Informe Consolidado de Solicitud de Aclaraciones, Rectificaciones y/o Ampliaciones Complementario a la Declaración de Impacto Ambiental del Proyecto "Parque Solar Pequén"

Nombre del Titular : Parque Solar Pequén SpA
Nombre del Representante Legal : jose maria grugues ortuño
Dirección : Avda. La Dehesa 1201, Torre Norte, Of. 510

El presente Informe Consolidado de Solicitud de Aclaraciones, Rectificaciones o Ampliaciones a la Declaración de Impacto Ambiental del proyecto "Parque Solar Pequén", contiene las observaciones generadas en virtud de la revisión de la Adenda.

Figura: vista en elevación circundante a la ubicación del proyecto Pequén.

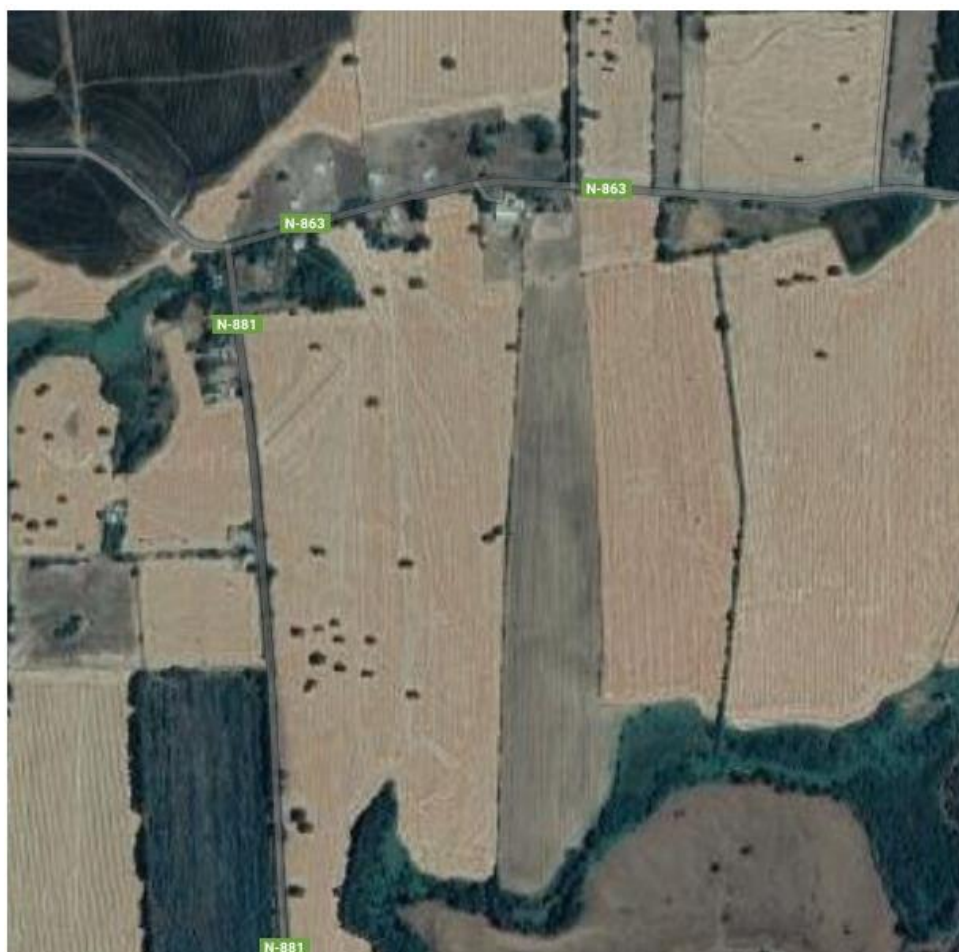
1.1 Como se aprecia en la figura existen vecinos inmediatos y en particular la escuela G-359, san Luis de Curapaso, además de cuerpos de agua (lagunas), cursos de agua y humedales en las inmediaciones del emplazamiento proyectado de la planta. Por tanto, es importante determinar el impacto de la instalación de generación en los ecosistemas circundantes.

Figura: vista en elevación circundante a la ubicación del proyecto Pequén.

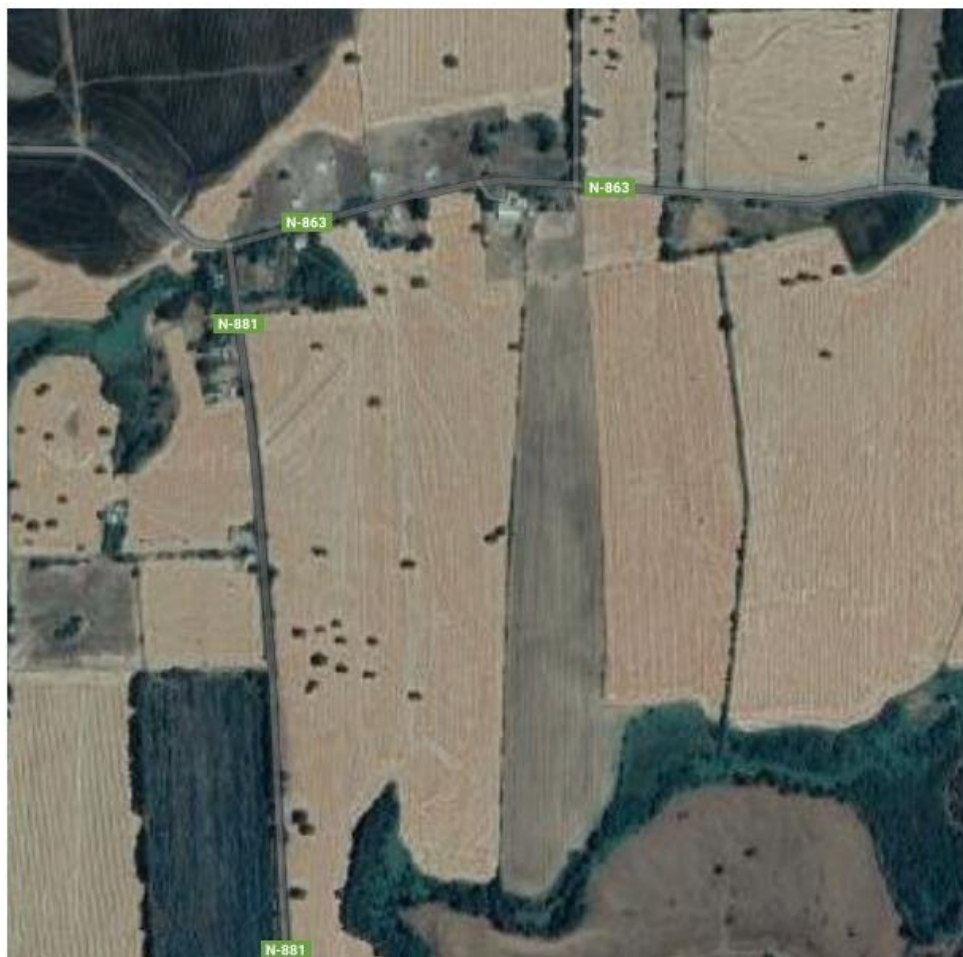
3.1 Como se aprecia en la figura existen vecinos inmediatos y en particular la escuela G-359, san Luis de Curapaso, además de cuerpos de agua (lagunas), cursos de agua y humedales en las inmediaciones del emplazamiento proyectado de la planta. Por tanto, es importante determinar el impacto de la instalación de generación en los ecosistemas circundantes.
